WOS.272.1.20.2021

dot. postępowania na zadanie pn. **Przebudowa drogi powiatowej Nr 3363 D w Głuszycy Górnej od km 0+050 do km 1+470 – gm. Głuszycza**

Zgodnie z odpowiedzią zjazdu należy wykonać zgodnie z przekrojem 4.3.

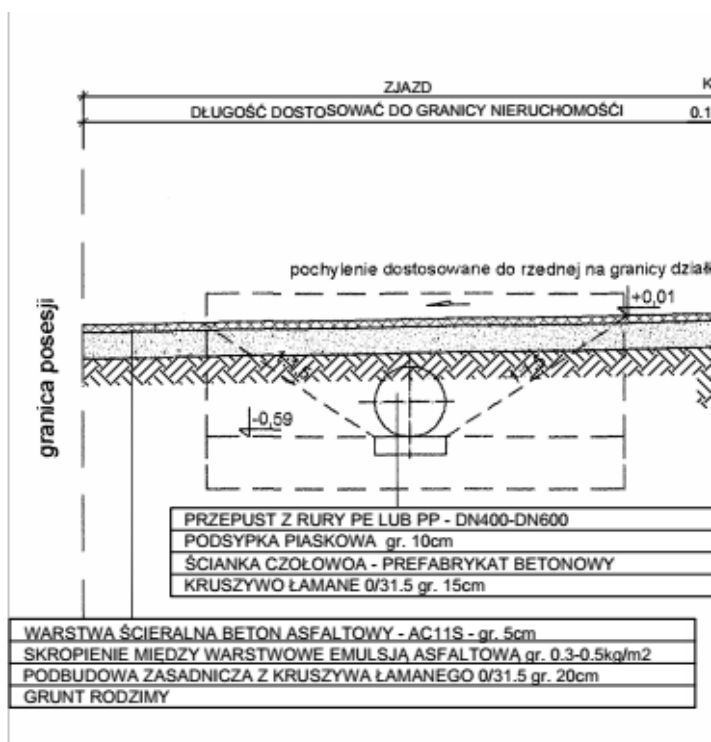
Warstwy konstrukcyjne na przekroju nie są tożsame z konstrukcją wskazaną w części opisowej Projektu.:

- b) Przekrój:

Dodatkowo przekrój ten w zakresie jezdni opisuje wykonanie stabilizacji na gruncie rodzimym. W części opisowej Projektu nie ma takiej konstrukcji. Prosimy o wyjaśnienie,

zjazdy należy wykonać zgodnie z częścią opisową projektu.
